II.8 - ANÁLISE E GERENCIAMENTO DE RISCOS – APÊNDICE H

Concepção Atual do Projeto de Ampliação dos Campos de Camorim, Dourado e Guaricema – Principais Alterações

Campo de Camorim

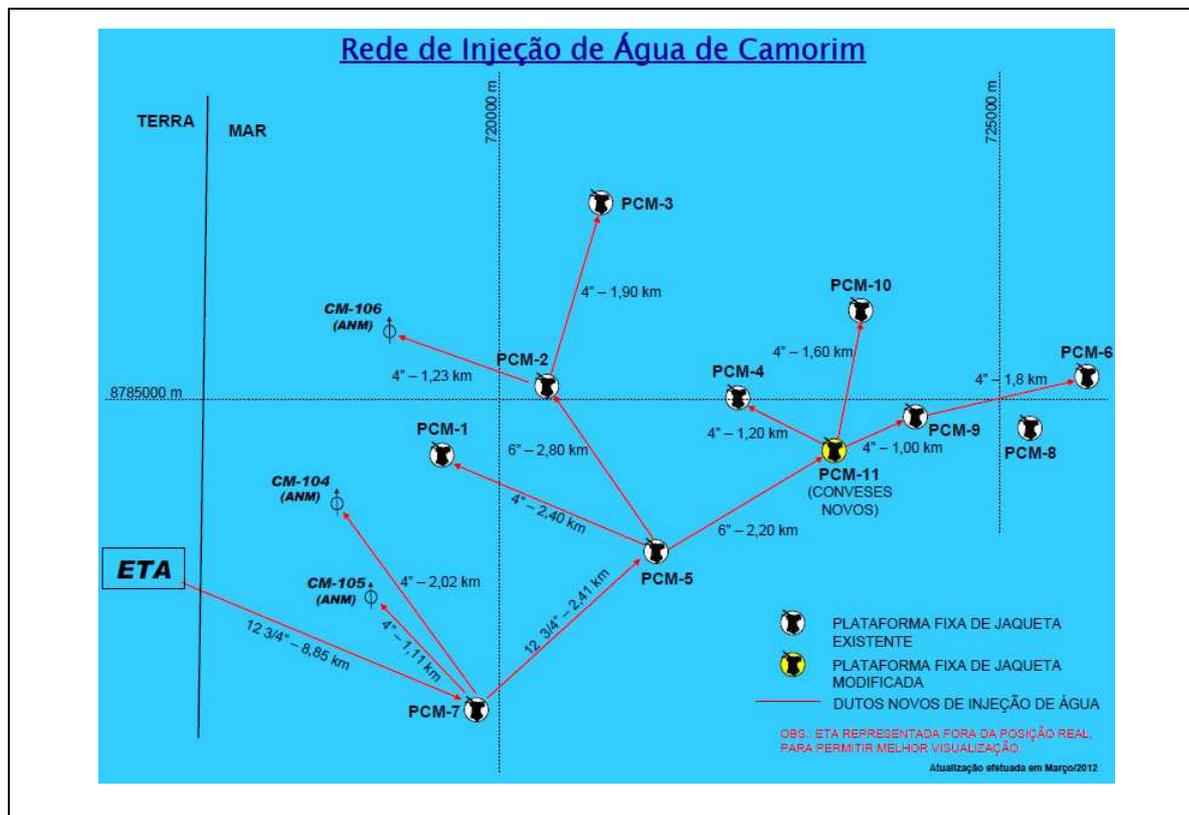
A PCM-12 foi retirada do projeto e os poços injetores CM-104, CM-105D e CM-106D, passaram a ser verticais, completados com Árvore de Natal Molhada (ANM) e interligados à plataforma de referência, da seguinte forma:

- PCM-02: CM-106;
- PCM-07: CM-104 e CM-105.

Na concepção anterior do projeto de injeção de água do Campo de Camorim, a PCM-05 recebe a água diretamente da ETA. A concepção atual prevê que a PCM-07 passará a receber a água diretamente da ETA, de onde será distribuída para os poços CM-104 e CM-105 e para a plataforma PCM-05. A PCM-01

passará a receber a água diretamente da PCM-05 e a PCM-02 passará a distribuir a água para o poço CM-106.

Campo de Dourado

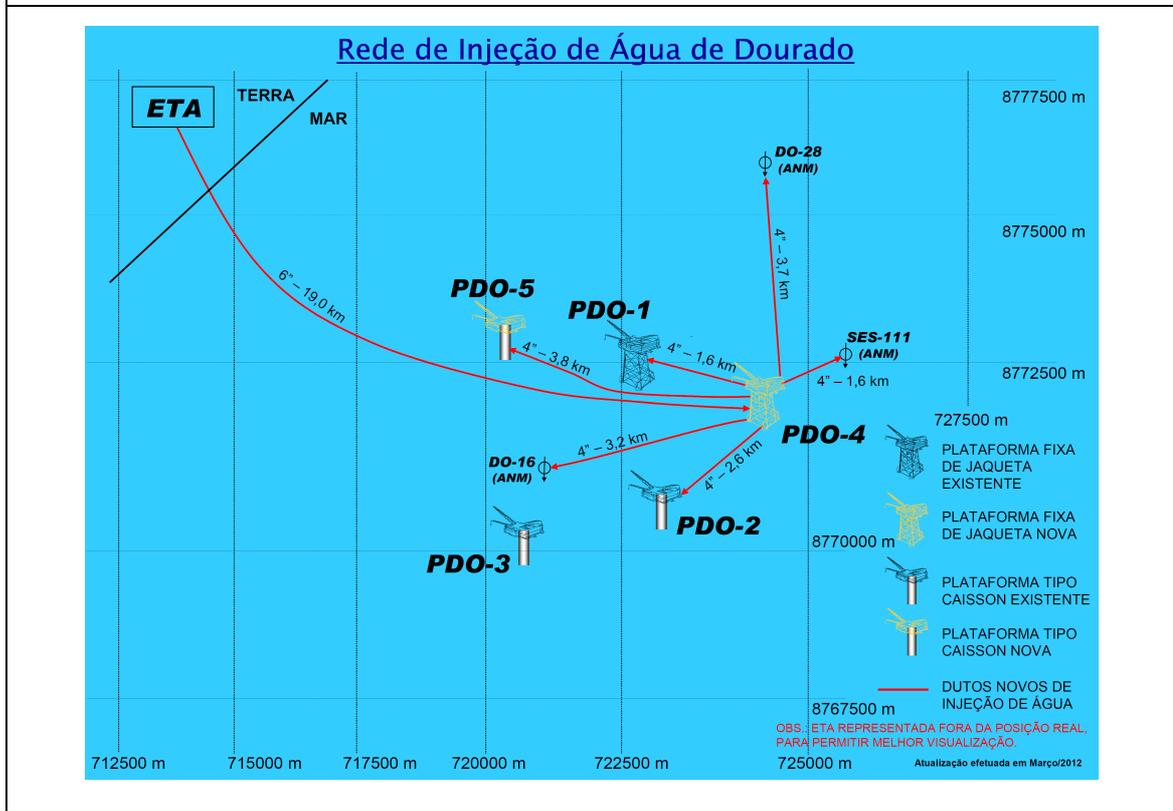
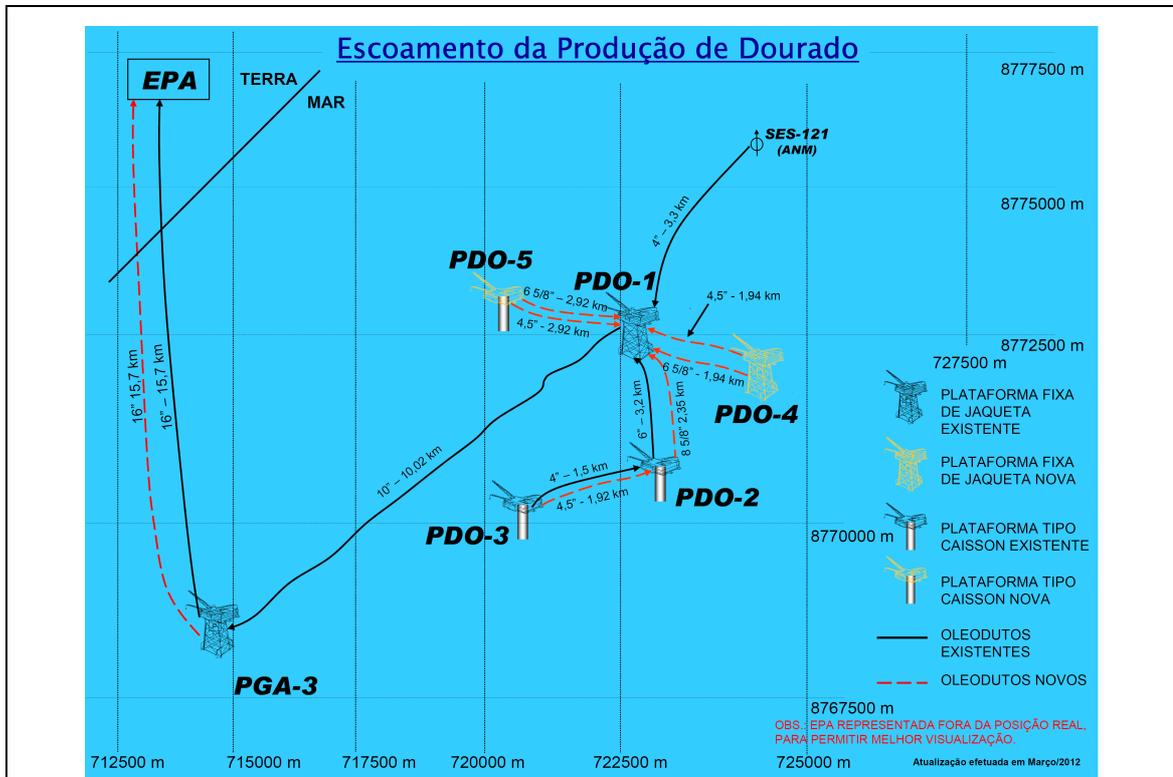
A antiga PDO-5 será retirada do projeto. Com isto, a antiga PDO-06 passará a ser denominada PDO-5.

Com a retirada da PDO-05, o poço injetor DO-28D, passará a ser vertical, completado com Árvore de Natal Molhada (ANM) e interligado à PDO-04.

Na concepção anterior do projeto de injeção de água do Campo de Dourado, a plataforma central PDO-04 distribuía água para a PDO-05. Na concepção atual, a PDO-04 passará a distribuir água diretamente para o poço DO-28 e a atual PDO-5 (antiga PDO-6) receberá a água da plataforma central PDO-04.
